SERVICE INFO – INA 0081

Instrucțiuni de montare

a întinzătorului 534 0412 10

Producător:	Ford
Modele:	Galaxy, Mondeo IV, S-Max
Motor:	1.8 TDCi
Nr. OE:	6G9Q-6A228-BC / 1425510 8G9Q-6A228-AA / 1567809
Nr. identificare piesă:	534 0412 10

Figura 3: Șuruburi

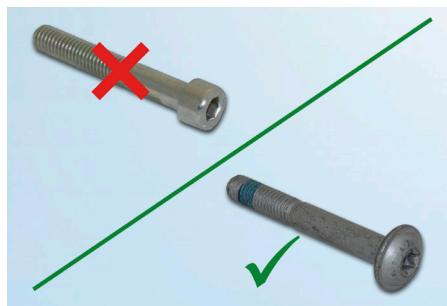
În cazul montării întinzătorului 534 0412 10, produs de Departamentul post-vânzare al Schaeffler Automotive, asigurați-vă că șurubul vechi este înlocuit cu cel nou, inclus în pachet (Figura 3).

Atenție:
Utilizați șurubul inclus în pachet!
